Oggetto: Osservazioni art. 23 D. Lgs. 152/2006 Progetto Enel Green Power

Progetto per la realizzazione di un impianto eolico, ai sensi dell’art. 23 del D.Lgs. 152/2006, composto da 14 aerogeneratori di potenza unitaria pari a 6 MW, per una potenza complessiva di 84 MW, da realizzarsi nei Comuni di Veglie (LE), Salice Salentino (LE), e con opere di connessione alla RTN da realizzarsi nei Comuni di Guagnano (LE), Avetrana (TA), Erchie (BR) e San Pancrazio Salentino (BR). Proponente ENEL Green Power S.r.l.

OSSERVAZIONI

Oggetto: osservazioni al progetto per la realizzazione di un impianto eolico composto da 14 aerogeneratori di potenza unitaria pari a 6 MW, corrispondente a una potenza complessiva di 84 MW, ricadente nei Comuni di Veglie (LE), Salice Salentino (LE), e con opere di connessione nei Comuni di Erchie (BR) e San Pancrazio Salentino (BR). Proponente ENEL Green Power

Figura 3-A. Le masserie e il turismo rurale. Localizzazione di progetto con cerchietto rosso.

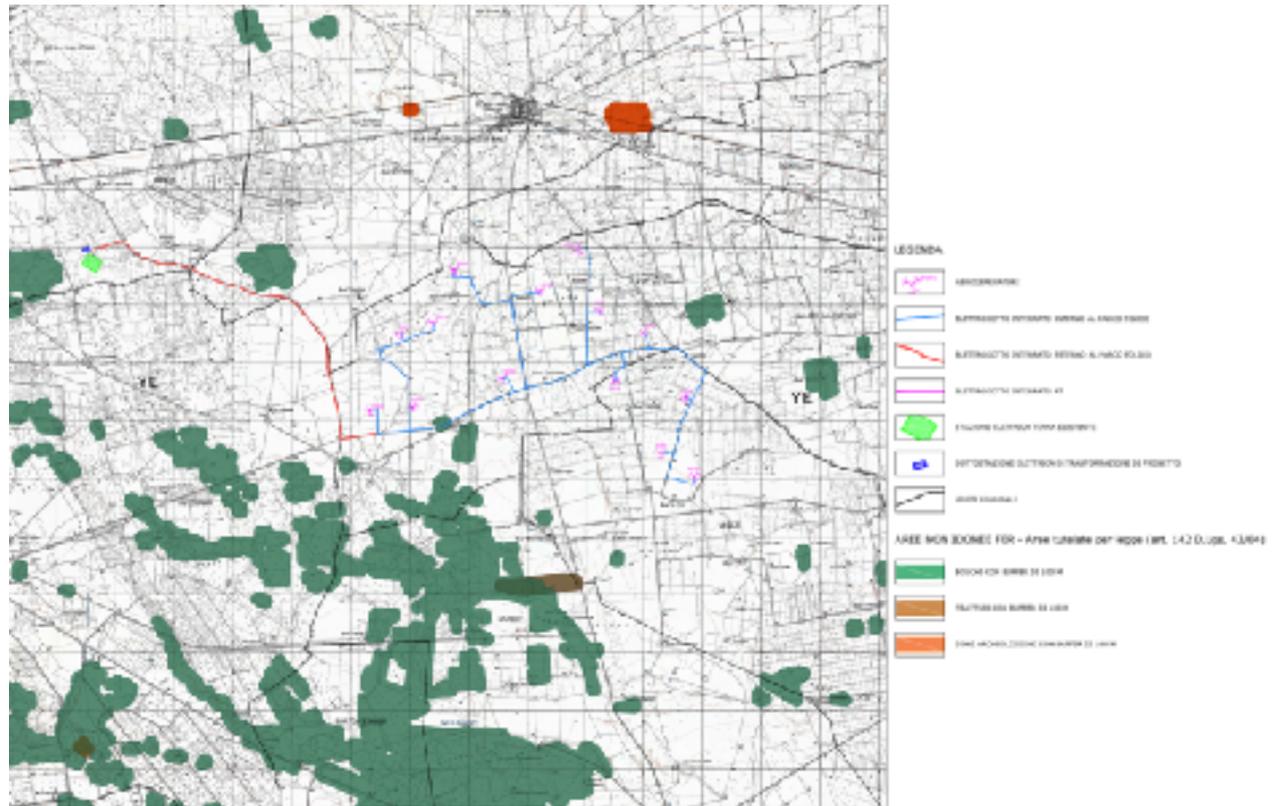
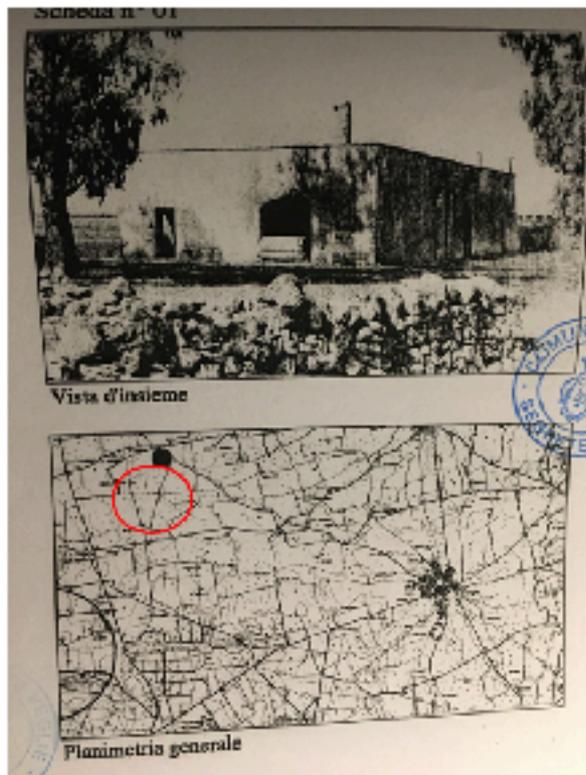
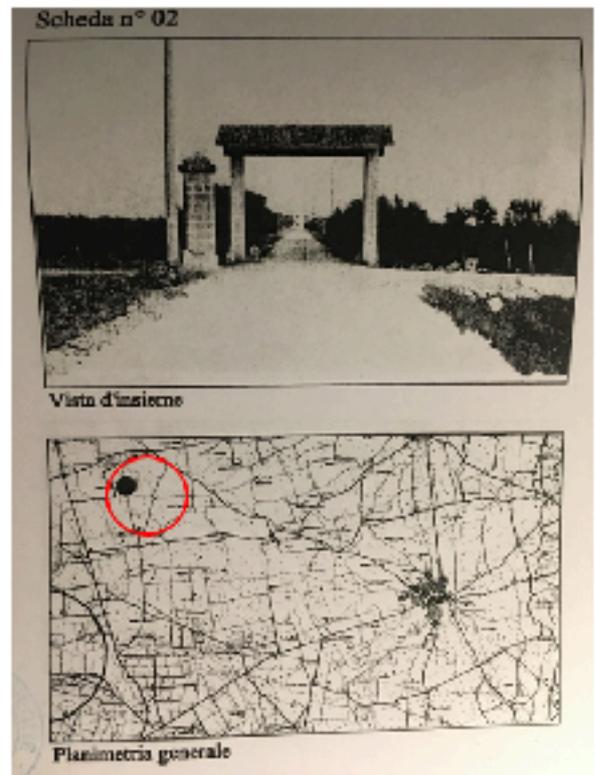
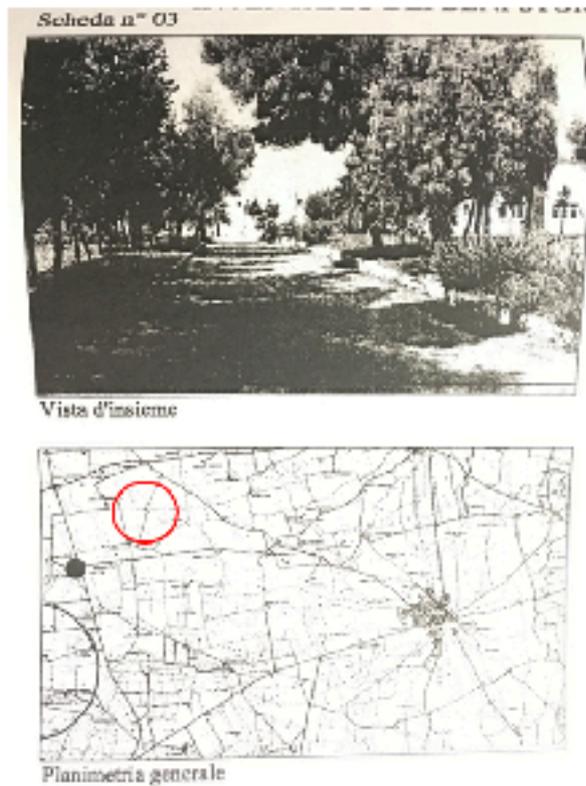
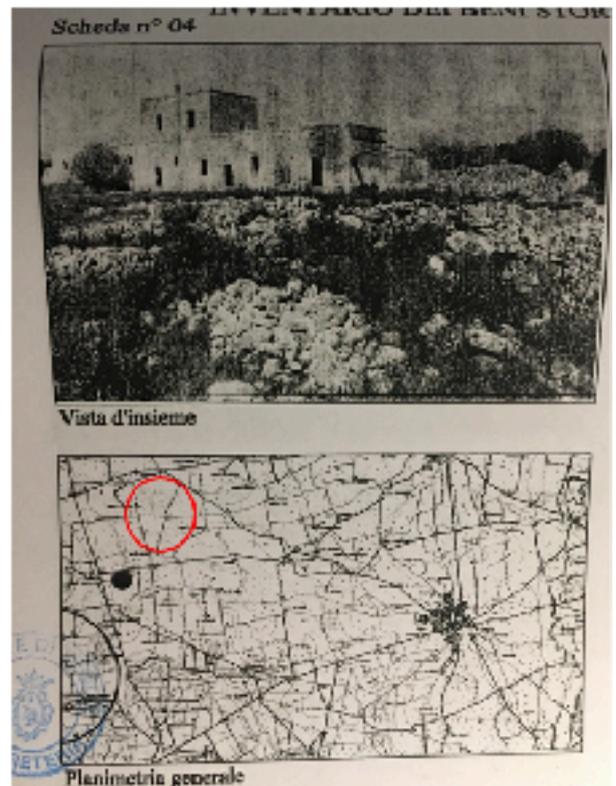
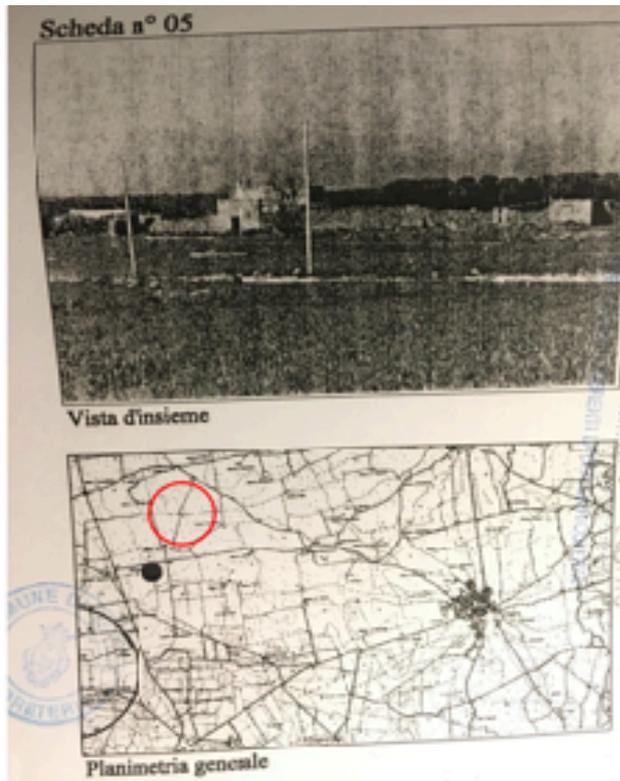
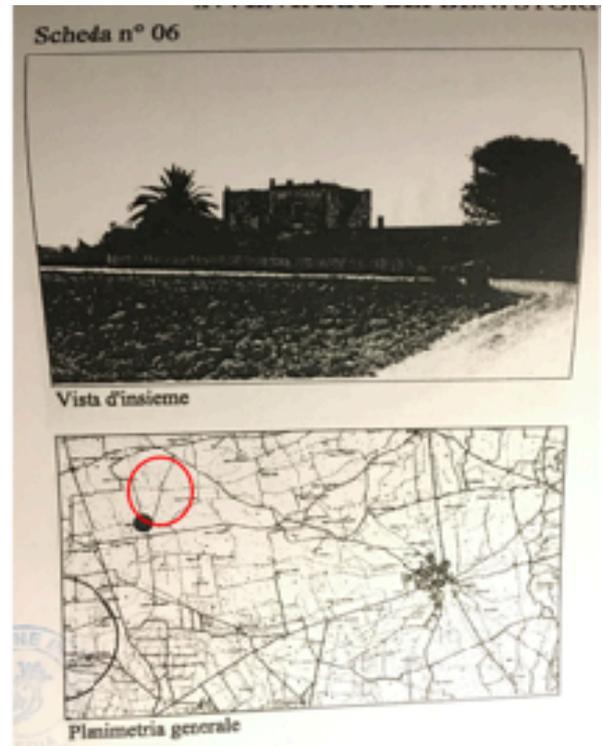
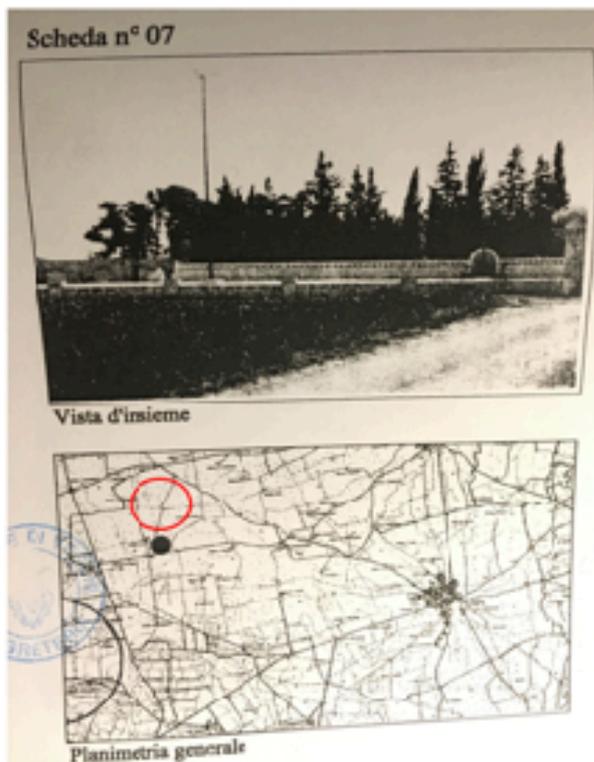
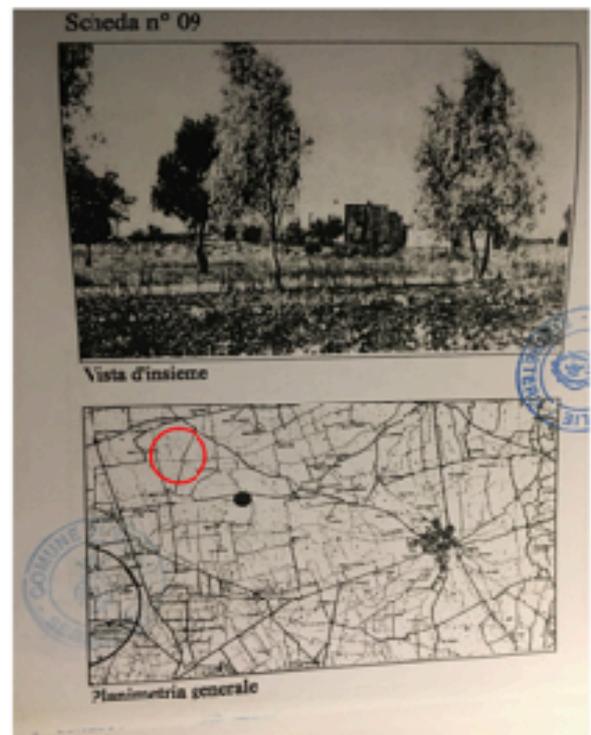
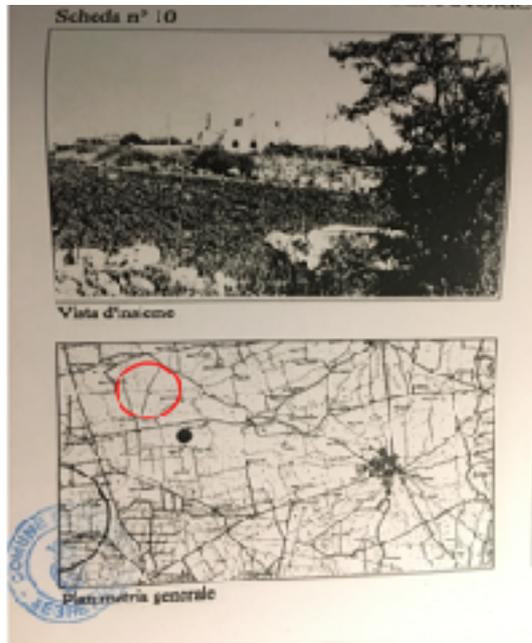
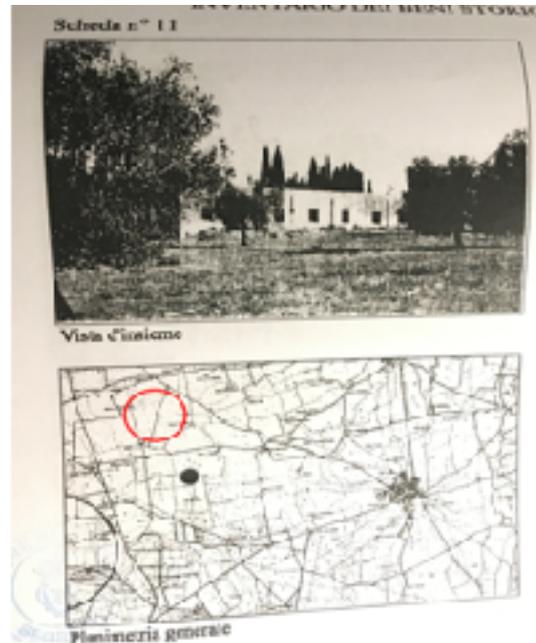
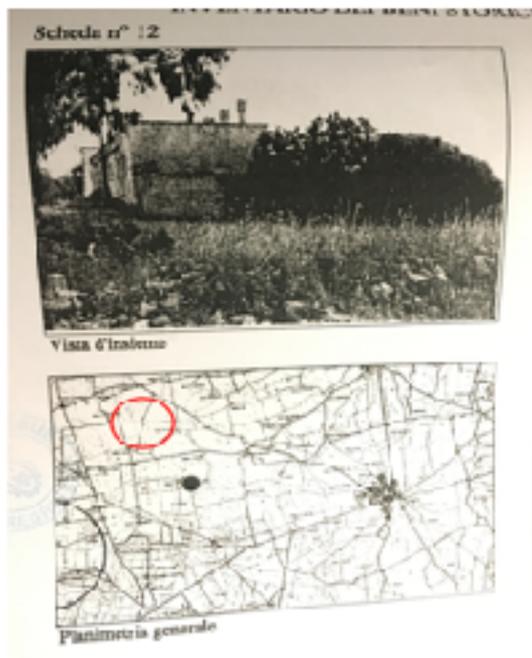
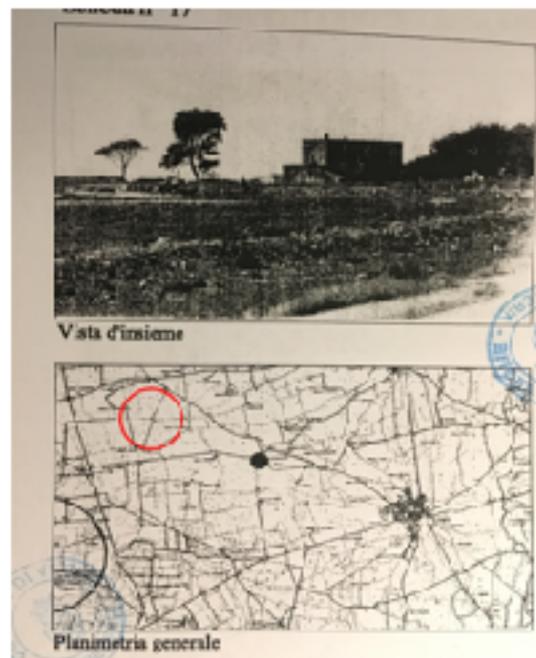
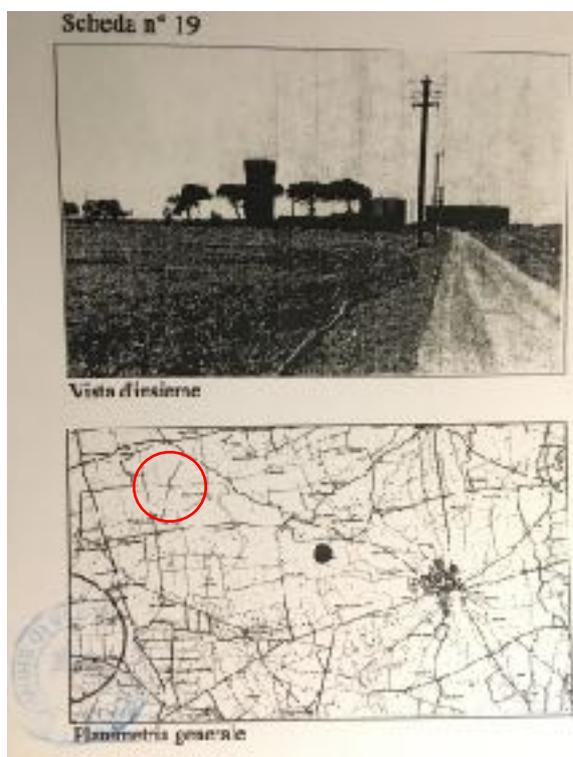
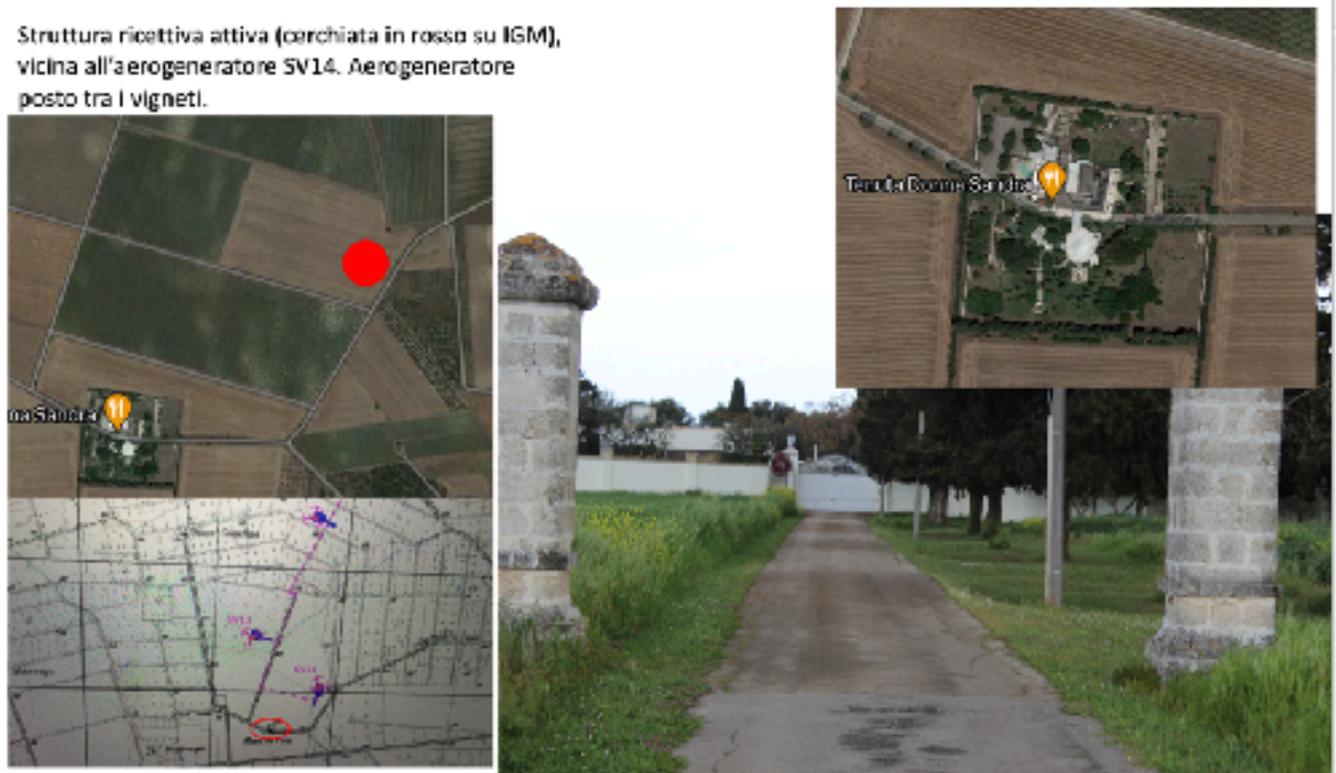
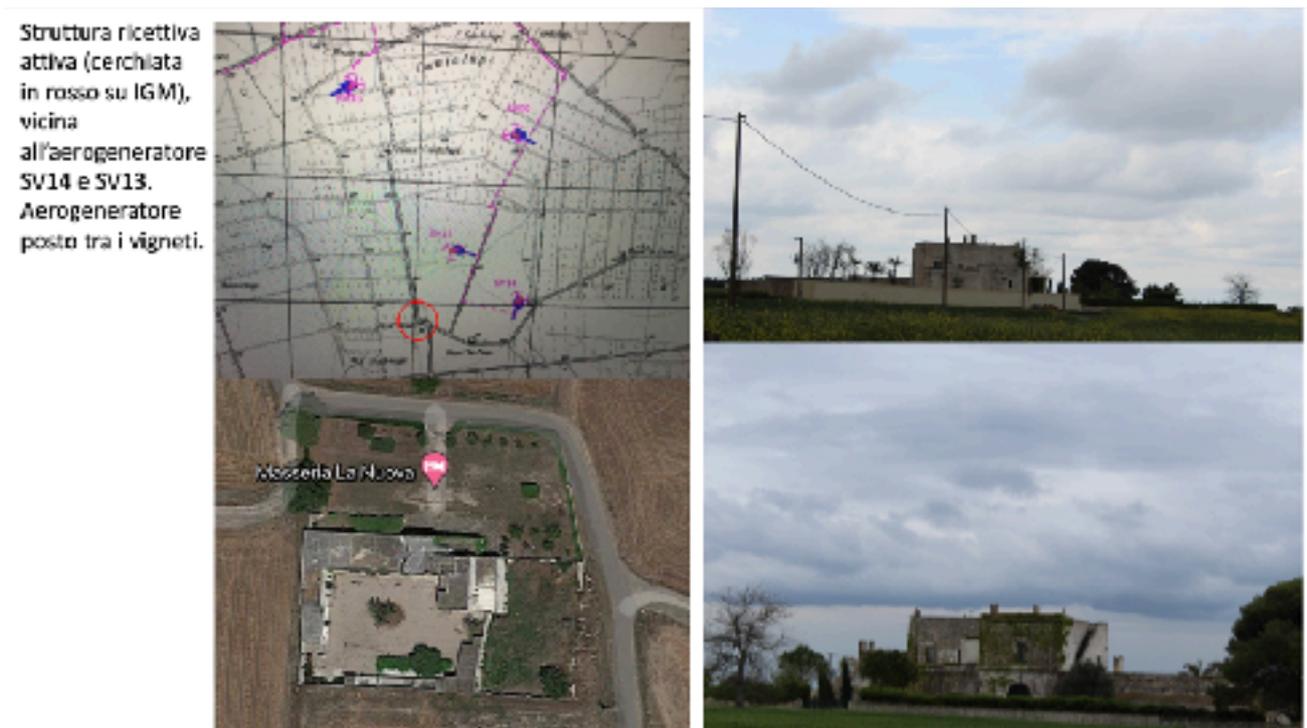
Per quanto riguarda l'inquadramento urbanistico del territorio di Veglie, vige un PRG approvato in via definitiva con DGR n. 12841 del 30/12/1987 e un avvio di formazione di nuovo PUG con l'approvazione del Documento Programmatico preliminare (DPP) con DCC n. 36 del 22/07/2004. Proprio nel DPP viene realizzato un inventario sicuramente non esaustivo dei beni con rilevanti caratteri storici, artistici e ambientali, molti dei quali situati in maniera prossimale all'area dove da progetto si vuole realizzare il parco del megaeolico. (Figura 3 e dettagli vari A-M)

Si riporta di seguito l'elenco di tali beni, alcuni di essi negli ultimi anni oggetto di riqualificazione per il turismo rurale : Casa Cantalupi (primo '900), Masseria Cantalupi (origine settecentesca), Masseria Monteruga (di origine settecentesca, la costruzione di una serie di fabbricati, sorti con la Riforma agraria, ha trasformato il sito in un villaggio rurale), Masseria Pigna (Sec. XVIII), Masseria Cortipiccinni (di probabile origine settecentesca, circondata da muri a secco), Masseria La Nuova (Sec. XVIII, attualmente azienda ricettiva), Masseria La Fica (probabilmente settecentesca, attualmente azienda ricettiva), un po' più distanti ma sempre abbastanza vicine troviamo Masseria Cerfeta (probabile origine settecentesca e presente sulla cartografia del periodo dell'Unità d'Italia), Masseria Vocettina (XVIII secolo), Masseria Petti (probabile origine settecentesca), Masseria Petiti (sec. XVIII), Masseria La Duchessa (probabile origine settecentesca, attualmente un agriturismo), Masseria Casa Porcara (con torre di probabile origine quattrocentesca, attualmente un agriturismo).

Tali beni paesaggistici costituiscono la trama del sistema storico e culturale caratterizzante e permeante quella parte di territorio, tutt'altro che residuale e marginale o degradato. Nel PRG l'area di progetto risulta agricola.
